SER/WEA/WEH 用電動システム構築用製品 CAN-MS(USB-CAN プロトコル変換機)
生産終了および代替品への変更のお知らせ

CAN-MS(USB-CAN プロトコル変換機) 形式：SERZ0T0-CMSU-A について、部品が生産終了となり販売を終了させていただきます。

同機能を持った代替品 形式：SERZ0T0-CM4U-A に変更いたします。

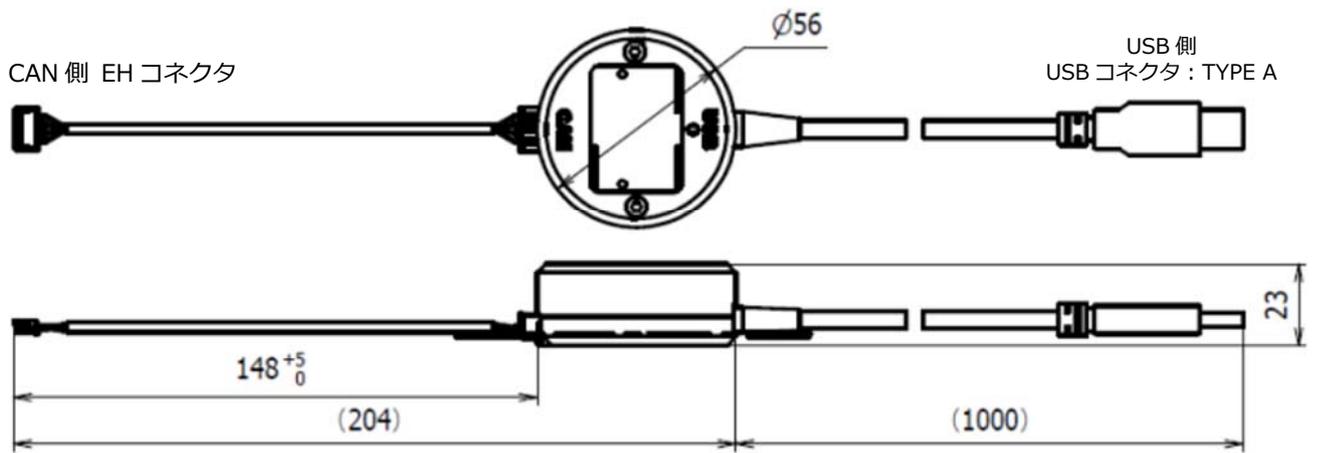
●機能の変更はありません。

生産終了品	代替品
形式	SERZ0T0-CMSU-A	SERZ0T0-CM4U-A
USB ケーブル長さ	1m	1.5m
電源	USB 給電	24V 給電 配線の変更なく、ご使用いただけます。
ドライバ	FTDI ドライバ	THK ドライバ※
外観		
外形寸法	次ページをご参照ください。

※USB ドライバが必要となります。弊社ホームページの SER/WEA/WEH 製品ページ内からリンクの Seed-Solutions サイトより、下記ドライバをダウンロードしご使用願います。

ドライバ名：<<通信モジュール CM4U 用 VCP ドライバ>>

[外形寸法]

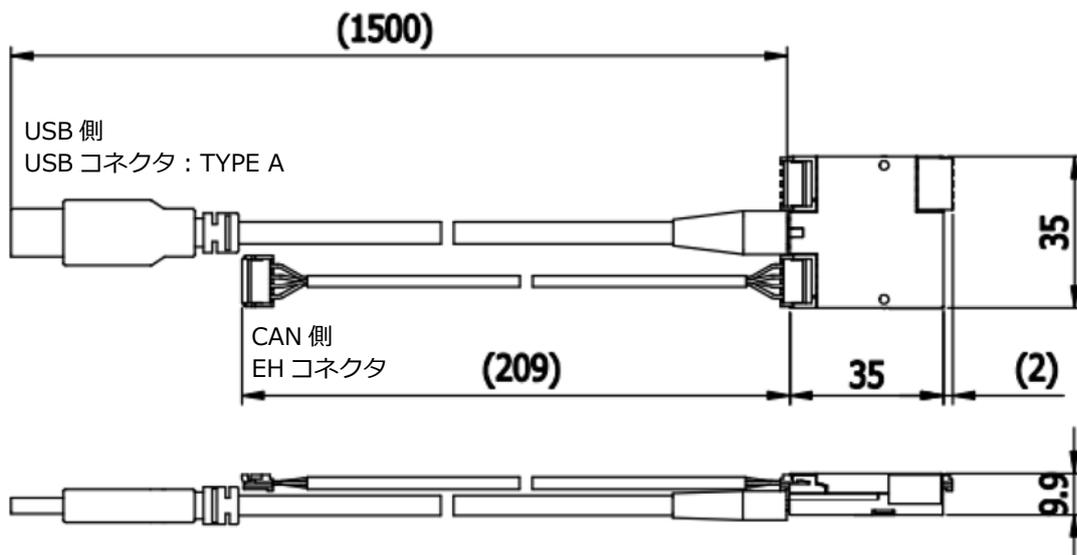
生産終了品 形式 : SERZ0T0-CMSU-A

代替品 形式 : SERZ0T0-CM4U-A
